Neugestaltung Schlossplatzumfeld Wiesbaden

Bericht zur Plausibilitätsprüfung der LP2

Stand: 21.09.2023

**D.03** Repräsentative Gestaltung des Platzes

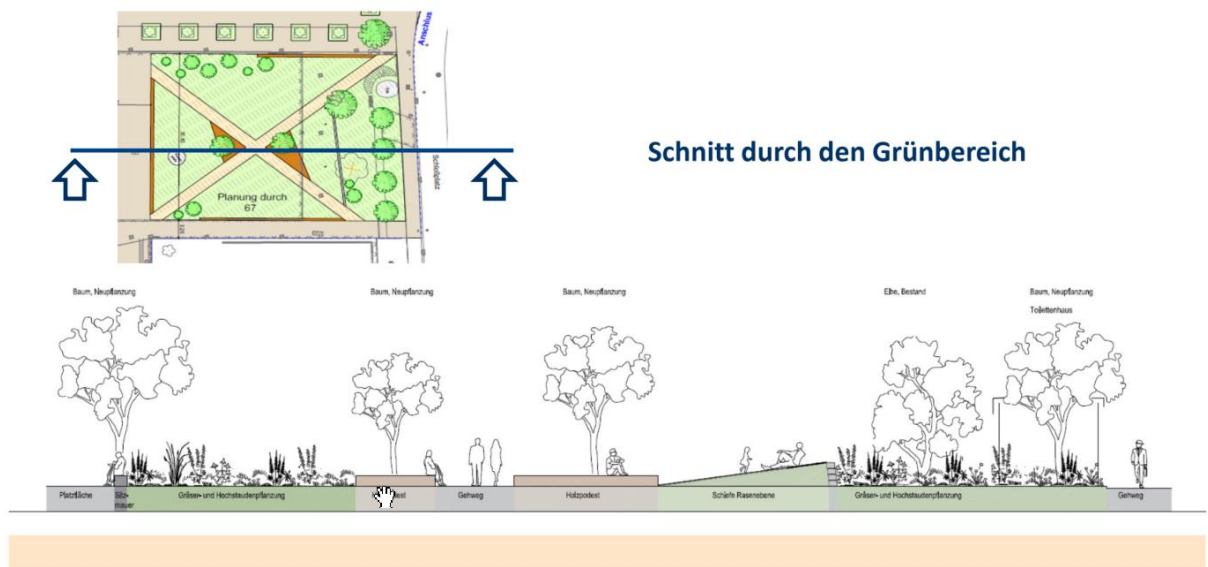
Durch eine klare Zonierung der doppelten Baumreihen vor der Marktkirche wird eine deutliche Sichtachse auf das Portal freigestellt und somit die Fläche vor der Kirche hervorgehoben. Der geplante Natursteinpflasterbelag kann zu einem identitätsstiftenden Baustoff werden und das Ortsbild in der Gänze prägen. Die neue Grünfläche mit einer künftigen Dauerbepflanzung wird, u.a. auch durch die Ergänzung von Verweilmöglichkeiten aufgewertet.

Nicht zu vernachlässigen ist bei der großzügigen Gestaltung des Platzes jedoch das Augenmerk auf die Raumwahrnehmung der Nutzer zu legen. Hier nimmt der Bodenbelag eine zentrale Rolle ein. Die Raumwahrnehmung wird erheblich von der Kombination der unterschiedlichen Beläge geprägt, kann Bereiche trennen oder Räume und Elemente verbinden. Diese Zonierungen dienen dem Nutzer zur Orientierung (Taktile Leitsysteme, Rollwiderstand etc.). Aktuell finden wir in der Planung einen sehr einheitlichen Belag vor, ohne Zonierungen, ohne Hervorhebung von Bereichen. Zudem ist fraglich, ob die Nutzbarkeit für alle Nutzer (Rollstühle etc.) durchgängig angenehm ist. Laufbereiche sollten von Aufenthalts- und Ruhebereichen optisch getrennt werden.

Die Gestaltung des „Grünen Platzes“ sollte im Zuge der Entwurfsplanung überarbeitet und konkretisiert werden. Die aktuell vorliegende Gestaltung erfüllt noch nicht die Ansprüche an einen multifunktional für alle Generationen nutzbaren Aufenthaltsort. Die Sitzmöglichkeiten dienen zwar der Vermeidung von Standaufbauten, fördern jedoch (durch nebeneinandersitzen) nicht die Kommunikation der Nutzer. Bewegungsanreize fehlen durchweg. Die Möblierung ist in LP3 im Sinne der Multifunktionalität (verschiedene Funktionen, wie Verweilen, erholen, spielen) auszuarbeiten.
